סקירת בקשת היתר 2026/0439.00 — הפלמ״ח 41

קטמון הישנה, ירושלים · טיוטת עבודה 3.11.2026

סיכום AI לעיון גינות העיר, מבוסס על מסמכי הבקשה מהארכיב האופטי. אינו חוות דעת מקצועית או משפטית ואינו הגשת התנגדות.

פתח הרמפה — רינדור מנתוני התשריט המקוריים

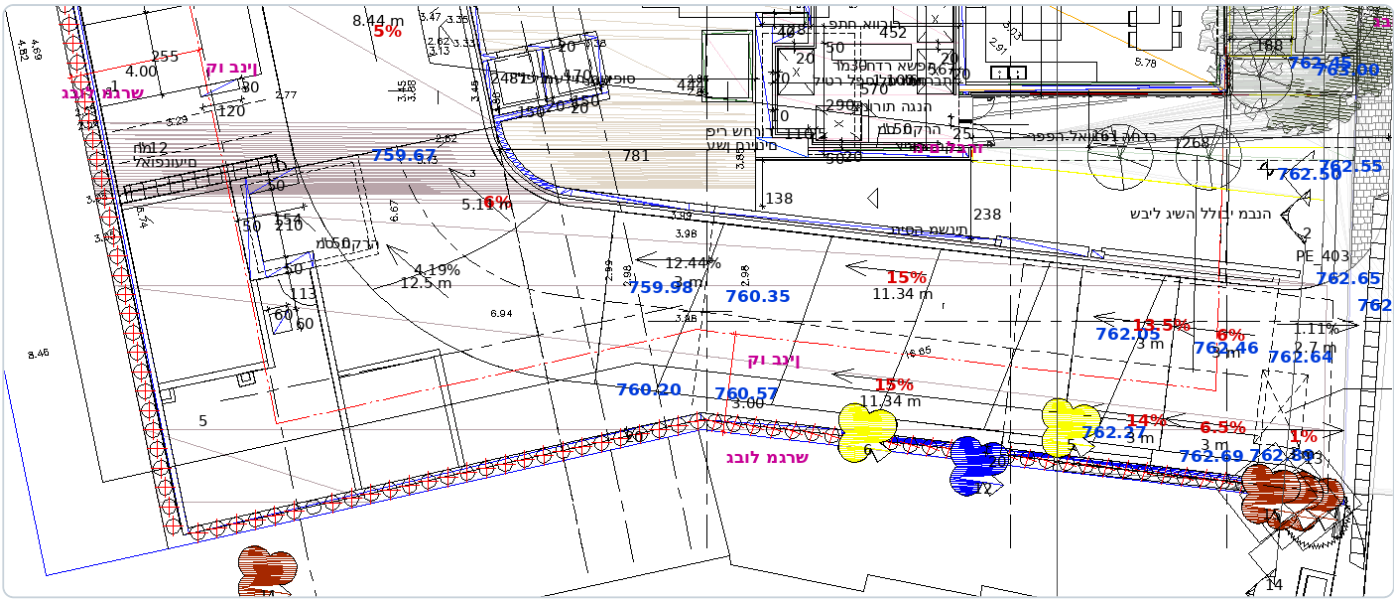
אימות: תכנית הפיתוח (מסמך 21 בארכיון) מראה את הרמפה על חזית הפורצים — שיפועי 12.5%-15% יורדים למפלסי החניון (749-758); מפלסי החזית 762.3-763.0 תואמים את הפורצים (~762), והחזית השנייה 767.4-768.0 את הפלמ״ח (~767.75). תומך: זיהוי התכנית מקשר את הרמפה לעצים 5+6 (לכריתה) ושורת 10-15 (לשימור); במפת המדידה עצים 5 ו-6 (וגם 12) על הגבול הדרום-מערבי מול חלקה 13, ועצים 13-15 בקודקוד הדרומי הנוגע בפורצים — מתיישב עם רמפה הנכנסת מהפורצים ויורדת לאורך הגבול הדרום-מערבי. כניסות רגלי: ראשית מהפלמ״ח, משנית מהפורצים.

רינדור מנתוני הווקטור הגולמיים של מסמך ההרמוניקה (הגשה מקוונת 24.09.26) — לא צילום של הגיליון: קימורות שוטחו, מילויים לא שוחזרו וחלק מהתוויות העבריות עלולות להופיע הפוכות, אך הקווים, התוויות והמפלסים מקוריים. הייחוס לרחובות נעזר בהסברות חתומות-שם בחבילה: הפורצים=x.762, הפלמ״ח=767.4. נראים: שיפועי הרמפה (אדום) היורדים מרצועת הרחוב במפלסי 762 (כחול) פנימה, ועצים 6+5 על פתח הרמפה.

1. חניה: לדרוש הצגת מיקום מעודכן של רמפת הכניסה (לאחר הסטתה לשימור עצים 5+6) ואישור תושי"ה ל-42 החניות, לרבות ניתוח השפעת תנועת החניון על רחוב הפורצים.

רחבת כיבוי האש — רינדור מנתוני התשריט המקוריים

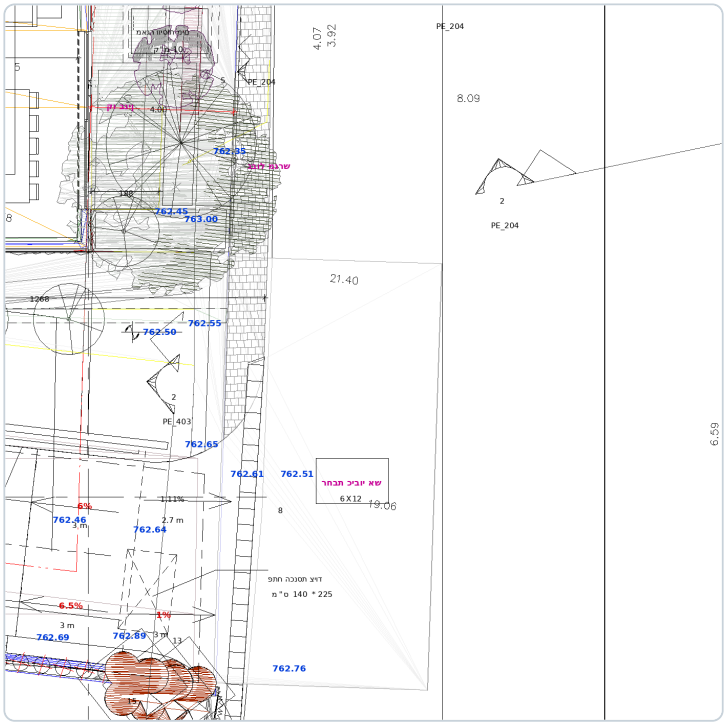
רחבת כיבוי האש אותרה בתכנית הפיתוח: על חזית הפורצים, במפלס ~762.5, והיא חורגת מקו גבול המגרש לכיוון הרחוב — כלומר על רצועת הגינון והמדרכה של הפורצים, בדיוק כפי שמחלקת התכנון דחתה: "מוצעת על המדרכה... אינה מקובלת". לידה מסומנת התווית "מים לברז" (סוג הברז לא נקבע במפורש — להמשך בירור) ובאזור הכניסה מאגרי מים תת-קרקעיים ("מאגר וויסות מים", "מאגר מים לספרינקלרים"); בקומות — גלגלון כיבוי ופנל כבאים. בנוסף: תכסית תת-הקרקע המוצעת היא 100% משטח המגרש (חפירה עד גבולות המגרש), ומולה דרישת העירייה לצמצם ל-80% — הנוסח הסופי טרם נקבע, וייתכן שגבול החפירה ישתנה. בנוסף נדרשת רצועת גינון של 1.5 מ׳ לכל הפחות כלפי הפורצים והפלמ״ח.

אותה שיטה ואותן מגבלות רינדור: הרחבה מצוירת כמלבן חתום "רחבת כיבוי אש 6X12" מעבר לרצועת המדרכה (השיבוץ האנכי) בצד הרחוב — אימות חזותי לניסוח זיהוי התכנית "יושבת על רצועת הגינון ומוצעת על המדרכה".

2. שמירת המדרכה: לדרוש תנאי מפורש שהמדרכה הקיימת ברחוב הפורצים לא תיפגע בשל חפירת החניון התת-קרקעי ושלבי הביצוע — לרבות תוכנית תמיכת גבולות ואבחון מצב המדרכה לפני ואחרי; רחבת כיבוי האש לא תמוקם על המדרכה, כפי שמחלקת התכנון עצמה קבעה.

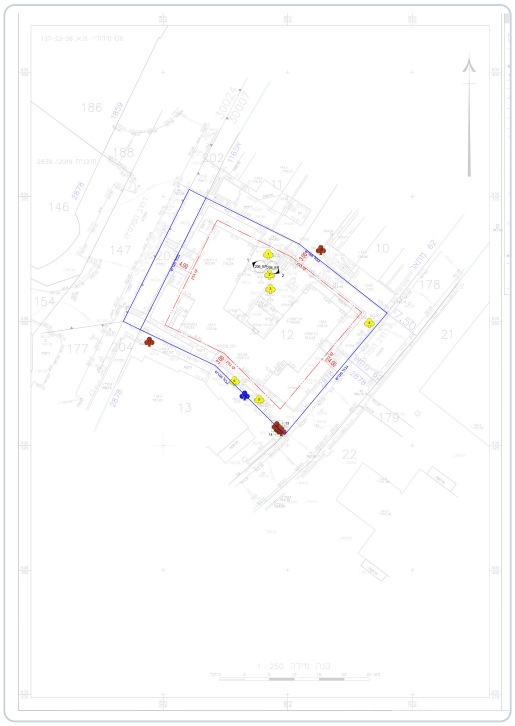
גבול הידע. חתכי הרוחב המוגשים (גיליונות 21-22) מראים את קופסת החניון נוגעת בקווי המגרש (כחול) משני עברי הרחוב, עד עומק 752.00 — כ-10.5 מ' מתחת לחזית הפורצים (762.5); חתכי ביצוע ותוכנית תמיכת גבולות אינם בקבצים הקריאים. מיקום הקטע החוסם את המדרכה הוא תצפית תושב — לא הודגמה בליטה של החלקה לתוך תוואי הרחוב, ולא נמצא במסמכים חישוב רוחב מדרכה קיימת מול קו רחוב.
